Nr. 28/2-9/8-2025

**IZSTRĀDES VADĪTĀJA ZIŅOJUMS
PAR LOKĀLPLĀNOJUMA IZSTRĀDI**

*Lokālplānojums nekustamā īpašuma “Lagūnas”, Mārupes pagastā, Mārupes novadā (kadastra Nr.80760140004) teritorijai, 1.redakcija,
LP projekts iesniegts 01.08.2025.,
Precizējumi 09.09.2025.*

4. Attīstības priekšlikuma apraksts

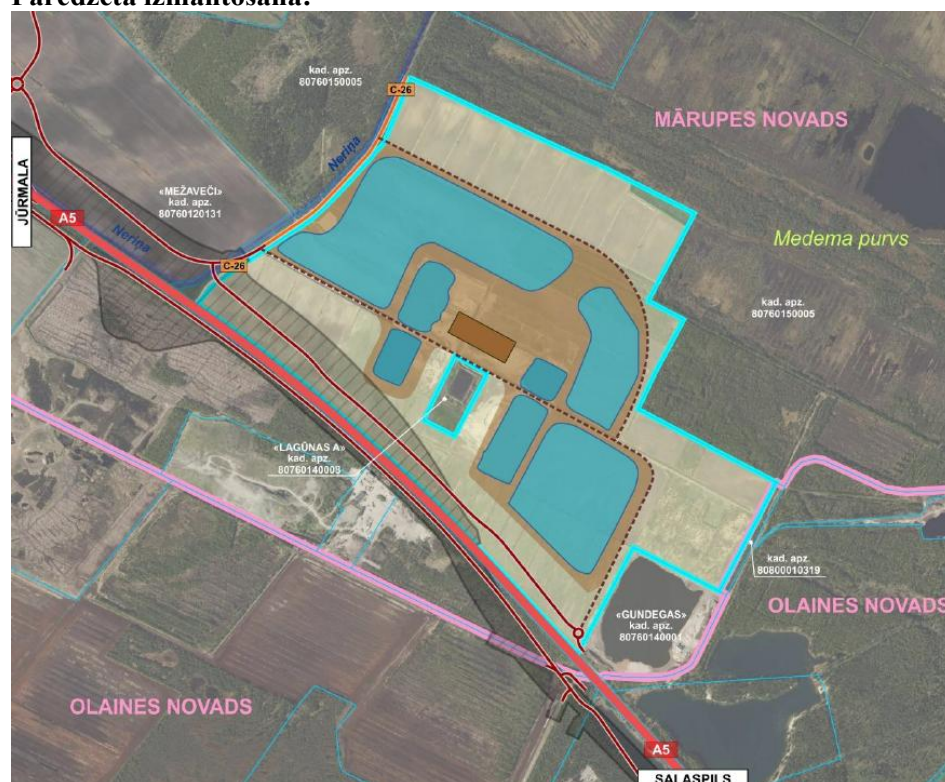
Līdz Lokālplānojuma publiskās apspriešanas publicēšanai sistēmā (Ģeolatlāja.lv) nepieciešams veikt atsevišķus redakcionālus precizējumus:

- precizēt TIAN informāciju par dzīvojamās apbūves uz ūdens izmantošanu, ietverot papildus prasības apbūves veidošanai un pieļaujamiem apbūves veidiem;
- veicami redakcionāli precizējumi Paskaidrojuma rakstā atbilstoši apbūves noteikumos ietvertajam regulējumam par Ūdeņu teritorijas zonējumu;
- Vides pārskatā precizējams lokālplānojuma risinājuma, konkrēti funkcionālā zonējuma, apraksts saistībā ar Ūdens teritorijas zonējuma noteikšanu esošo dīķu teritorijai. Vienlaikus, minētā zonējuma noteikšana pēc būtības nemaina ietekmju raksturojumu, jo attiecas uz jau esošiem objektiem.

Lokālplānojuma redakcija ir virzāma lēmuma pieņemšanai par nodošanu publiskajai apspriešanai un institūciju atzinumu saņemšanai pēc norādīto precizējumu veikšanas.
